蒸発濃縮装置スラリーの処理について

2023年7月24日

東京電力ホールディングス株式会社

コメント内容【特定原子力施設監視・評価検討会（第102回）】

2. フィルタープレス機による脱水性確認の状況

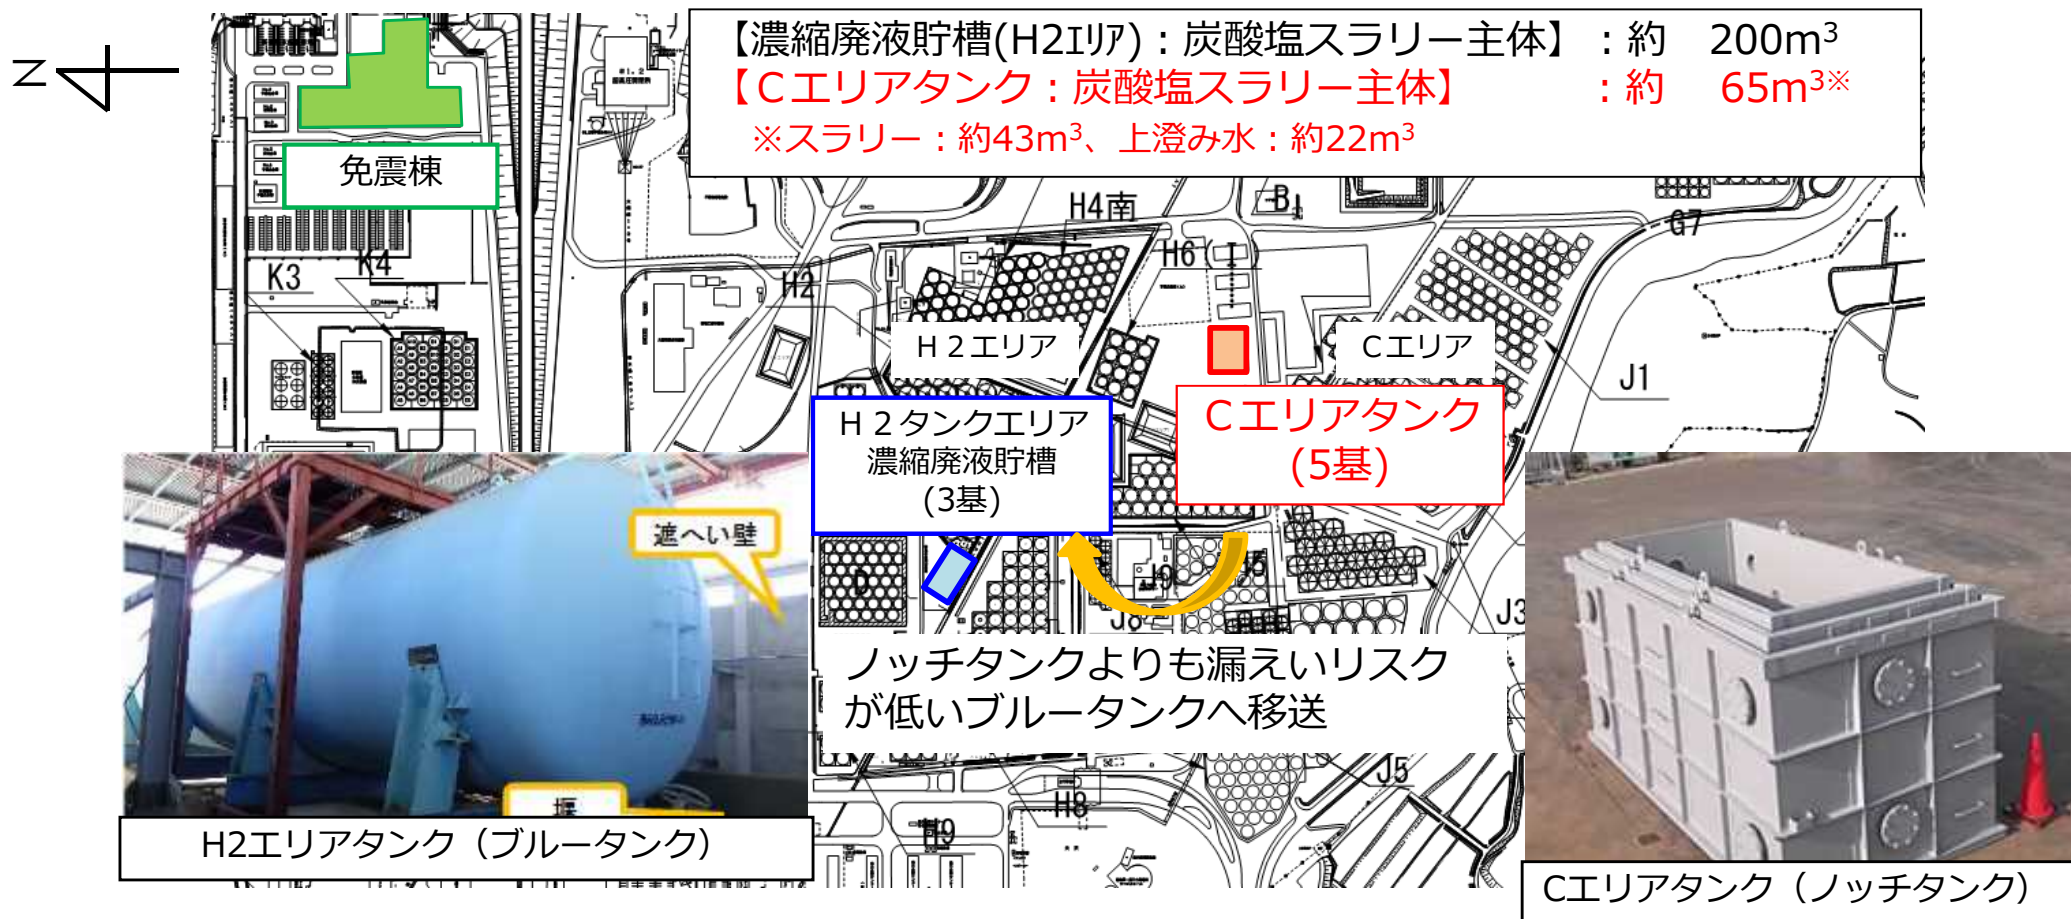
H2エリアの未処理水（炭酸塩スラリー）について、ALPS スラリー同様に保管期間中に底部に沈降している可能性を考慮した上で、脱水処理の実現性を説明すること。

- 模擬スラリーは、化学組成を模擬するため蒸発濃縮装置スラリーの生成プロセスを踏まえ作成を行い、脱水性確認の観点からより厳しい条件となるよう、実際のスラリー（以下、実スラリー）粒径より小さくなるよう粒径を調整したものを使用。

実スラリー平均粒子径(μm)	模擬スラリー平均粒子径(μm)
3.76	2.92~3.51

- フィルタープレスの試験装置では、圧力等の圧搾条件をALPSスラリー安定化処理設備で用いるフィルタープレス機と同条件で実施。
- 試験の結果、含水率40~60wt%程度まで脱水出来る事を確認できており、ALPSスラリーと同等の脱水性が得られることを確認。
